规格变更通知

FL1E 型智能型应用控制器系列 文字显示屏

FL1E 型文字显示屏以及文字显示屏用安装配件的规格变更，特此通知。

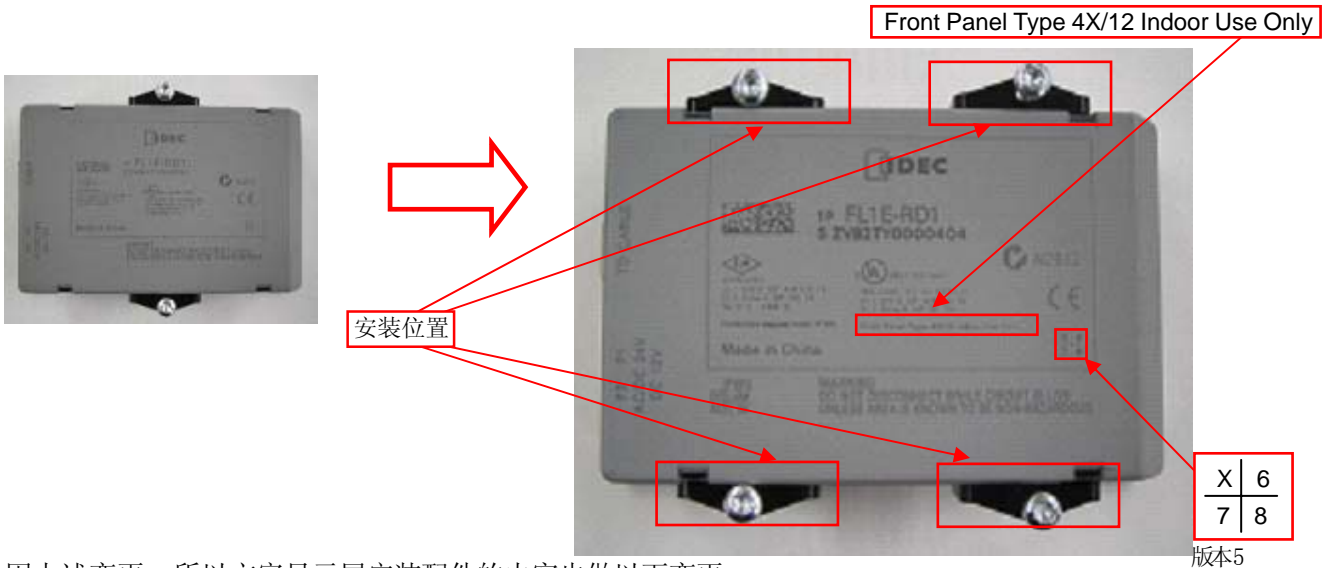
如下所述，文字显示屏变更为 NEMA4 Type 4X/12，更新为版本 5。
版本 5 的产品，安装位置从 2 个变成 4 个。

现存品

规格变更后的产品

因上述变更，所以文字显示屏安装配件的内容也做以下变更。

现存品	规格变更后的产品*
安装配件内容	防水垫： 1 张	防水垫： 1 张
	安装卡钩： 2 个	安装卡钩： 4 个
	M4 螺丝： 2 个	M4 螺丝： 4 个
	电源连接器： 1 个	电源连接器： 1 个
